**Jõgeva maakonnas Mustvee vallas Adraku külas
Onomurru ja Memme metsateede
ristumiskohtade projekteerimise nõuded**

Olete esitanud Transpordiametile avalduse Jõgeva maakonnas Mustvee vallas Adraku külas riigiteelt nr 13170 Ulvi – Piilsi km 1,928 ja km 2,235 ehitatavate metsateede ristumiskohtadele projekteerimise ja ehitamise nõuete väljastamiseks. Ristumiskohtade ehitus on vajalik riigimetsa majandamise eesmärgil.

Joonis 1. Ristumiskoha pikikaldeid.

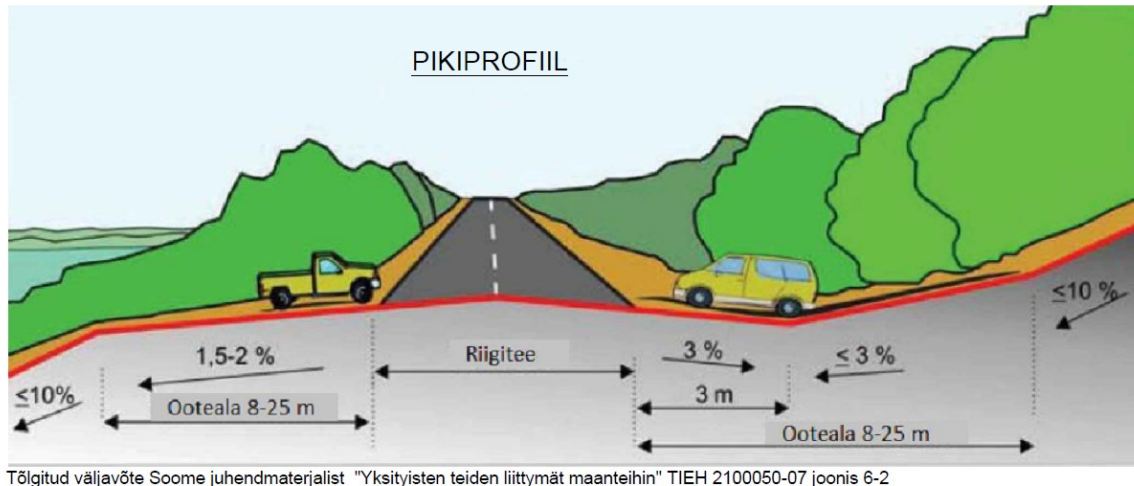
7. Projekti koostamisel arvestada riigiteedel aasta keskmise ööpäevase liiklussagedusega ning kehtiva kiiruspiiranguga. Projekteerimise lähtetase rahuldav.
8. Ristumiskoha projekteerimisel lähtuda Transpordiameti [tüüpjoonisest II](#). Määrata ristumiskoha pöörderaadiused lähtuvalt liikluskosseisust (so. kõige ebasoodsamast sõiduki pöördekoridorist).
